Dot. postępowania pn. „Wdrożenie, dostawa i montaż infrastruktury, konfiguracja systemu parkingowego, wdrożenie centralnego systemu rezerwacji oraz zapewnienie wsparcia serwisowego i help desk.”

Zamawiający informuje, że ww. postępowaniu wpłynęły pytania Wykonawców. Pytania wraz z odpowiedziami zostały zamieszczone poniżej.

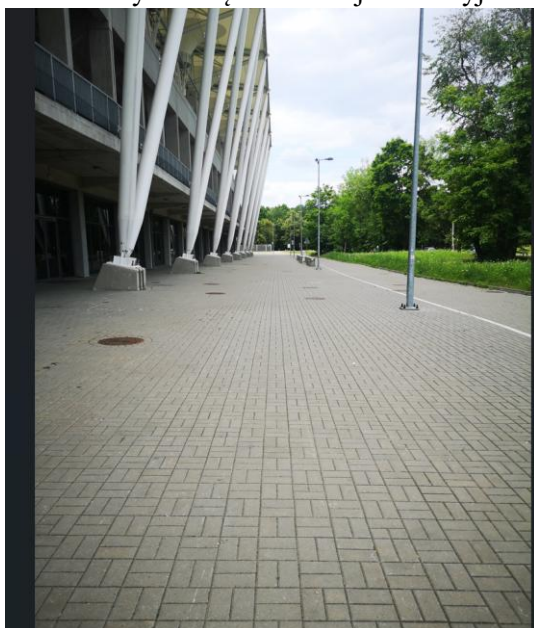
20. 7. Zaawansowany Szlaban – proszę o zmianę wymagań odnośnie ilości detektorów, w szlabanach stosuje się detektory jedno- lub dwukanałowe.

Zamawiający wyraża zgodę na zmianę, jeśli nie wpłynie na inne wymagane funkcjonalności zawarte w OPZ
